# CONSORZIO di BONIFICA dell'EMILIA CENTRALE

Oggetto: Autostrada A22 "del Brennero" - realizzazione della terza corsia nel tratto compreso tra Verona nord (km 223) e l'intersezione con l'autostrada A1 (km 314) – Proponente Società Autostrada del Brennero S.p.a. Provvedimento Unico in materia Ambientale ai sensi dell'art. 27 del D.Lgs. 152/2006 e ss.mm.ii. con Piano di utilizzo terre e rocce da scavo ai sensi dell'art. 9 del D.P.R. 120/2017. Richiesta di integrazioni.

Per i canali non arginati la zona di rispetto inizia dalle sponde:

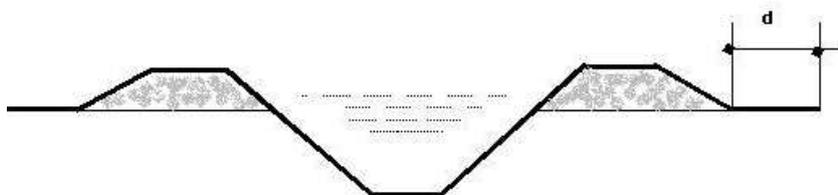
- debbano essere rispettate le seguenti distanze di rispetto dalle opere in progetto, dai canali consorziali a cielo aperto o in tubazione:

Per le distanze di rispetto in caso di tombinamento:

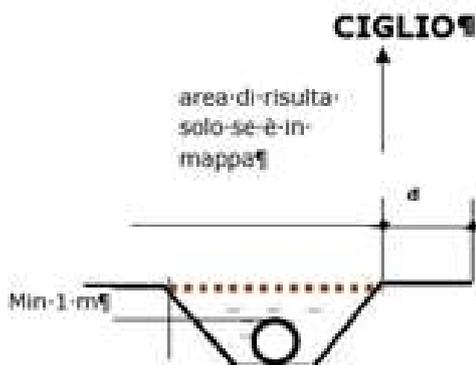
opera	1. Scolo 2. Promiscuo con prevalente funzione di scolo 3. Promiscuo con prevalente funzione irrigua	Esclusiva funzione irrigua
siepi	A non meno di 1,5 m dall'esterno del tubo ed in concessione	
Scavi, movimenti terra, parallelismi	A 1,5 m dall'esterno del tubo (1 in casi eccezionali solo per parallelismo di reti di pubblici servizi) e in concessione	
Fabbricati e alberi da alto fusto d= dal ciglio	5	4
Recinzioni senza occupazione area di risulta	A ciglio ed in concessione	
Recinzioni con occupazione area di risulta	In concessione sull'area anche in asse con la tubazione	
Deposito terra	10	10

L'area di risulta può essere utilizzata solo per giardino e parcheggio.
